Informe N° 370/2025
01 de agosto de 2025

Informe Final de Inspección de Obra Pública N° 370, de 2025.

Inspección de Obra Pública al proyecto “Reposición Plaza Los Héroes, Pitrufrquén”.

Imagen N°	8
Fecha Captura	27/03/2025
Ubicación	Zona juegos.
Contenido	Poste c/automático cónico 5 m sin atiesador.

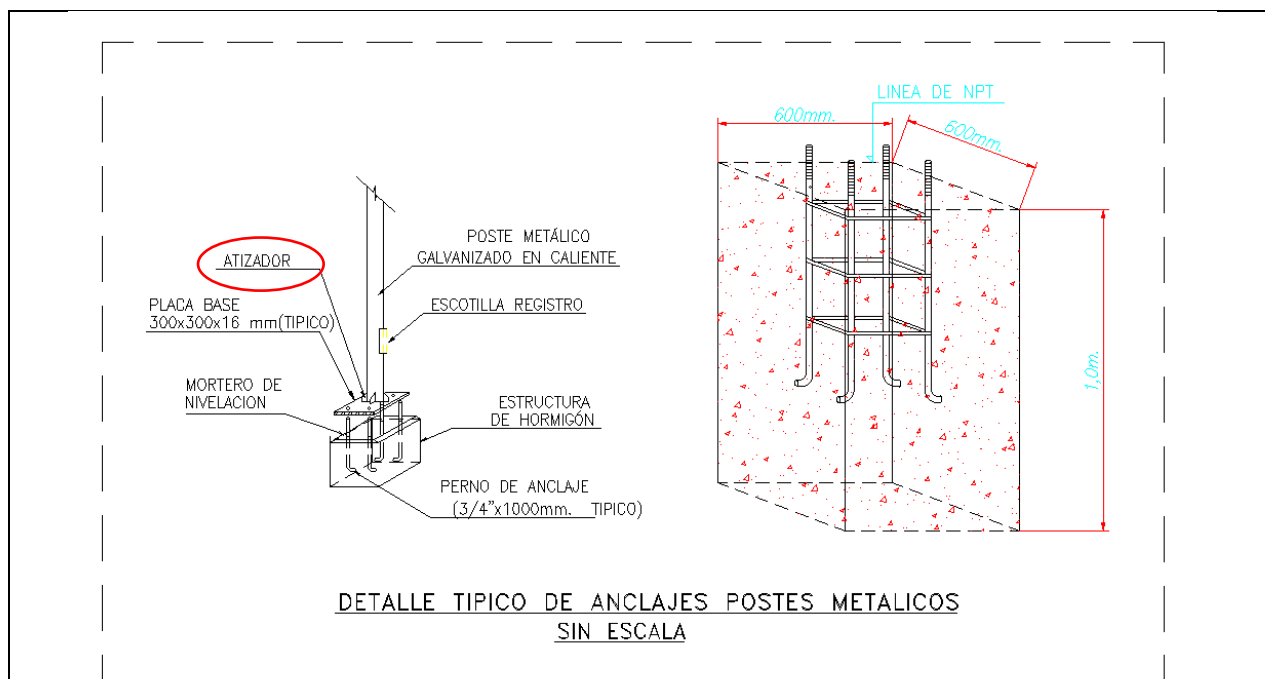
N°	PARTIDA/ ACTIVIDAD/ MATERIA	DETALLE	HALLAZGO	NORMA VULNERADA	RESPALDO
4	6.1.6.2 Postes c/automático cónico 5m.	Faltan atiesadores ² considerados en plano de iluminación N° 1.	Para la partida 6.1.6.2 Postes c/automático cónico 5m, se observa que no se instalaron los atiesadores señalados en el detalle típico de anclajes de postes metálicos, del plano de iluminación N° 1. Lo anterior, sin perjuicio de que en la memoria de la verificación de postes cónicos de 5m para el soporte de luminaria pública, punto 6.2, no se consideraron atiesadores.	Artículo 31 de las BAE, que indica que el contratista no podrá introducir unilateralmente ninguna modificación al proyecto entregado por el SERVIU. En caso de producirse, durante la ejecución de las obras, alguna situación que requiera un análisis del proyecto en algún sector específico, ésta deberá ser consultada y autorizada previamente por la Oficina de Proyectos Urbanos del SERVIU Región de La Araucanía.	Fotografías N°s 8 y 9 del anexo N°4 del presente informe.

RESPUESTA DEL SERVICIO		En su respuesta, el SERVIU señalada que de acuerdo con la información entregada por el contratista, en el comercio no se encontraban disponibles el tipo de poste especificado con atiesador, por lo cual analizó técnicamente que el tipo de poste utilizado cumpla con la normativa vigente y sea de igual o mejor calidad a la indicada en la planimetría. Sin perjuicio de lo anterior, agrega que se instruirá el refuerzo de los atiesadores, según lo indica el plano.			
CONCLUSIÓN		En consideración a que la instalación de los señalados elementos aún no se concreta, la observación se mantiene, correspondiendo que dicha entidad remita a esta Entidad de Control los antecedentes que así lo acrediten, dentro del plazo de 60 días a contar de la recepción del presente informe. (MC)			
5	Póliza de Seguro de Responsabilidad Civil	La Póliza de Seguro de Responsabilidad Civil no cumple con lo requerido en las bases.	Se advierte que la Póliza de Responsabilidad Civil, N° 8350999, presentada por la empresa contratista, no cumple con todos los requisitos de las bases administrativas del contrato, toda vez que: 1. El SERVIU no es el asegurado principal, la póliza sólo indica como asegurado a la Sociedad Constructora y Ensaye de Materiales Ltda. 2. No incluye una cláusula que prohíba modificar condiciones sin aprobación del SERVIU, no incluye una cláusula expresa que establezca que las condiciones	Artículo 15, sobre la Adjudicación de la Propuesta y de los Requisitos para la Suscripción del Contrato. (Art. 39 a 56 D. S. N° 236/ 2002, de V. y U.), de las BAE, que establece las condiciones que deberá cumplir la póliza, dentro de las cuales está: -Otorgada por el mismo plazo contractual más 30 días renovables, en forma automática.	Póliza de Responsabilidad Civil, N° 8350999, de 2024.

Numeral 4 del acápite I.2. "Sobre Aspectos Técnico-Administrativos".	Faltan atiesadores considerados en plano de iluminación N° 1.	Dicha entidad deberá remitir a esta Entidad de Control los antecedentes que acrediten la instalación del referidos atiesadores, dentro del plazo de 60 días a contar de la recepción del presente informe.	Medianamente compleja (MC)

Imagen N°	11
Fecha Captura	27/03/2025
Ubicación	Frente a memorial Derechos Humanos.
Contenido	Cámaras sin tapa.

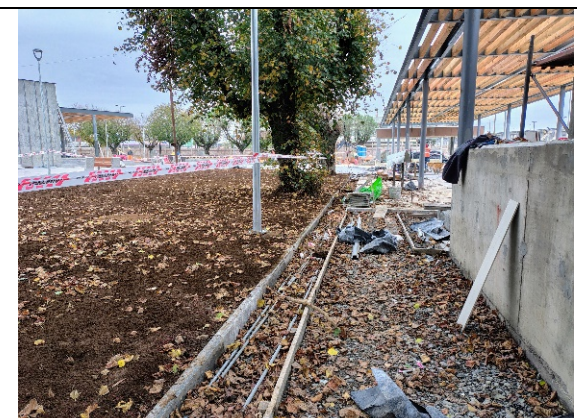
N°	DETALLE	HALLAZGO	NORMA VULNERADA	RESPALDO
1	Falta de protecciones contra caídas en excavaciones de pozo absorbente y pileta, además de cámaras de inspección sin tapa.	Se advirtió la existencia de excavación para la ejecución de pozo absorbente y excavación para ejecución de pileta, además de 2 cámaras de inspección sin tapa, que no contaban con señalización, ni delimitación de zona, con riesgo de accidente a quienes transiten por el sector.	Decreto N° 594, de 1999, del Ministerio de Salud, que aprueba el Reglamento sobre Condiciones Sanitarias y Ambientales Básicas en los Lugares de Trabajo, el que señala en su artículo 37 que "deberá suprimirse en los lugares de trabajo cualquier factor de peligro que pudiera afectar la salud o integridad física de los trabajadores". Artículo 184 del Código del Trabajo, el que indica, en lo pertinente, que el empleador estará obligado a tomar las medidas necesarias para proteger la vida y salud de los trabajadores, manteniendo condiciones adecuadas de seguridad en las faenas. Norma Chilena NCh 349, de 1999, Disposiciones de Seguridad en Excavación, Numeral 4.5 que indica que toda excavación o zanja debe ser aislada o protegida, mediante un cierre, baranda u otra defensa adecuada.	Imágenes N°s 10 y 11, del anexo N° 4 del presente informe.

RESPUESTA DEL SERVICIO		Respecto a la excavación para la ejecución de pozo absorbente y pileta, dicha entidad explica que al momento de la visita de fiscalización, se encontraba en proceso el retiro de moldajes de la cámara acumuladora de agua para la pileta - observándose en el registro fotográfico las piezas de madera retiradas a un costado -, por lo cual era necesario el retiro del cierre perimetral para dicha actividad, adjuntando una imagen previa a dicho proceso en la cual se verifica la existencia del cierre pertinente. En lo relativo a las cámaras de inspección sin tapa, informa que estas se encontraban a un costado de las cámaras, dado que se ejecutaban trabajos de emboquillado y remates finales; agregando además, que dicho sector corresponde a un área de paisajismo, y cuyo perímetro se encuentra delimitado -no siendo una zona de tránsito-.		
CONCLUSIÓN		En consideración a los argumentos expuesto e imágenes adjuntas en esta oportunidad, se levanta lo observado.
